规划变更公示

建设单位：湘西文顺置业发展有限公司

项目名称：溶江苑

建设位置：湘西高新区武陵山大道旁

原总平面图

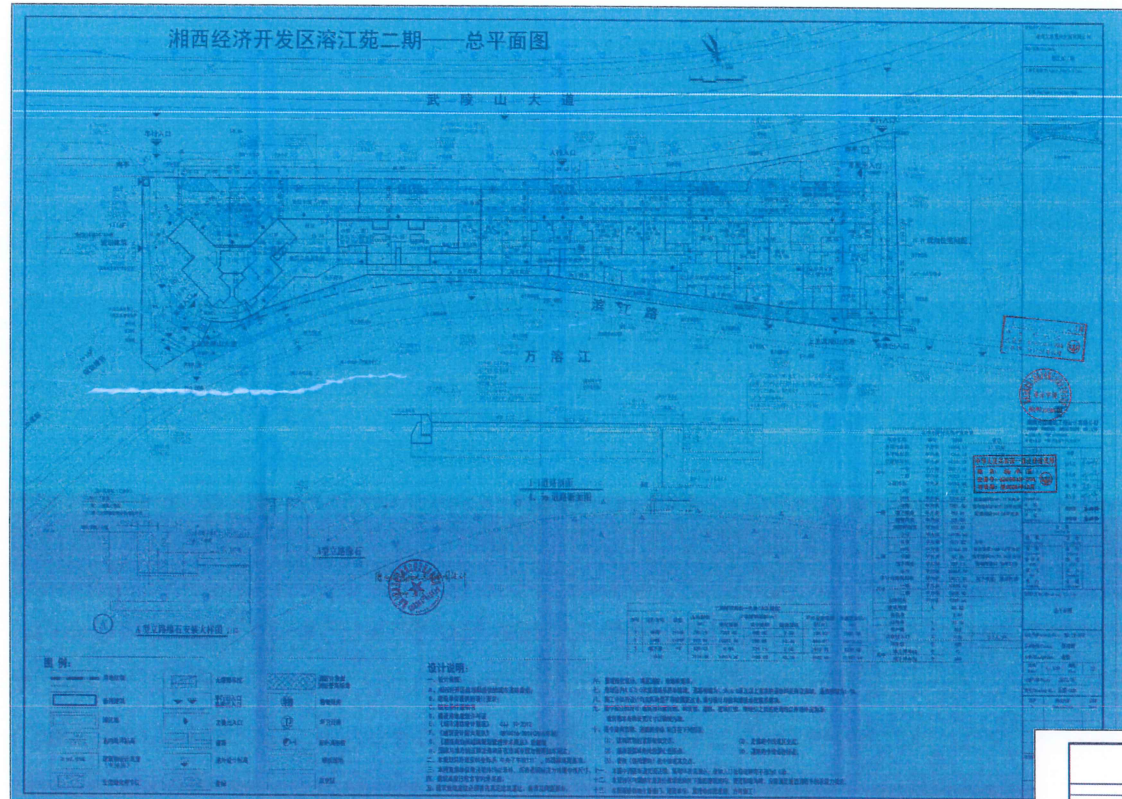
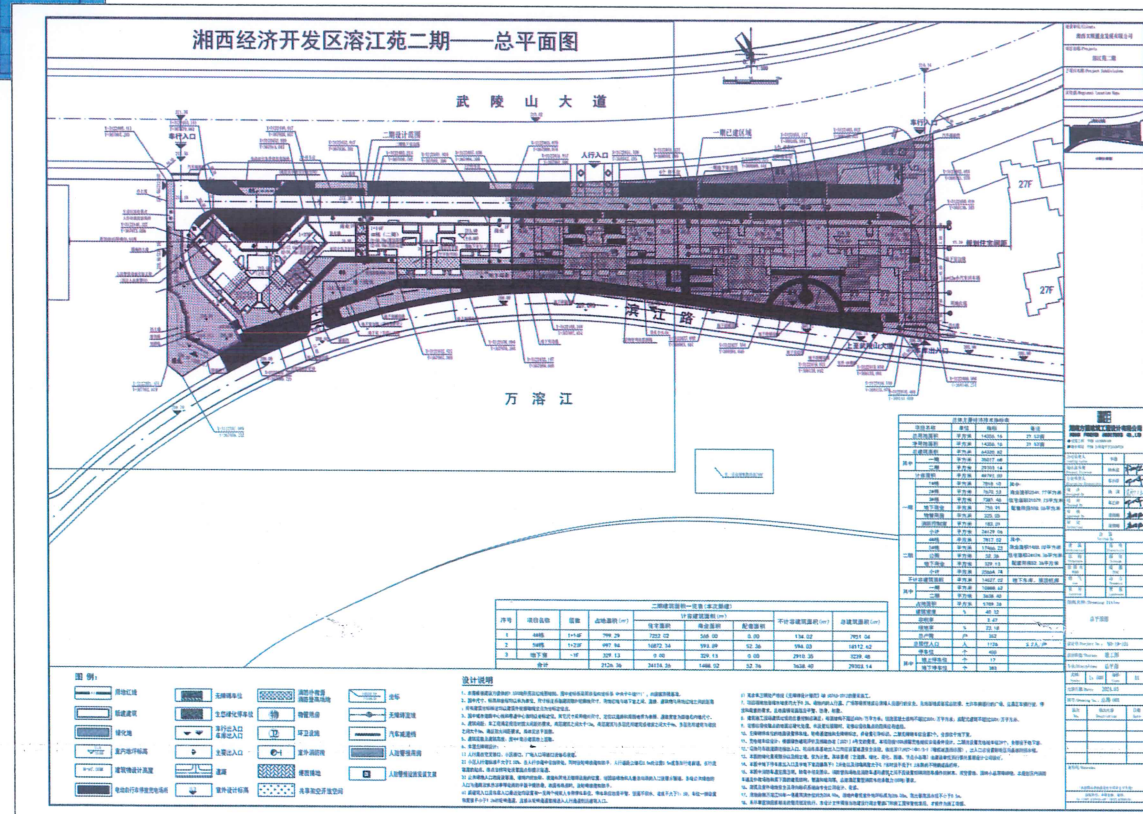
公示内容：考虑到5#栋西南角地势高差大，边坡支撑难度大、危险系数高，为避开此危险源现对原5#栋下部地下室出入口位置进行调整，拟调整内容如下：

- 1、取消由武陵山大道至5#栋地下车库的车行道及车库入口，改至由南面滨江路进入二期地下车库。
- 2、取消5#住宅西侧车行道路，调整为2米宽人行道，人行道西侧设置挡土墙，并在南侧设置台阶下至滨江路。
- 3、原西南侧生活垃圾收集点调整至西北侧小区车行入口处。
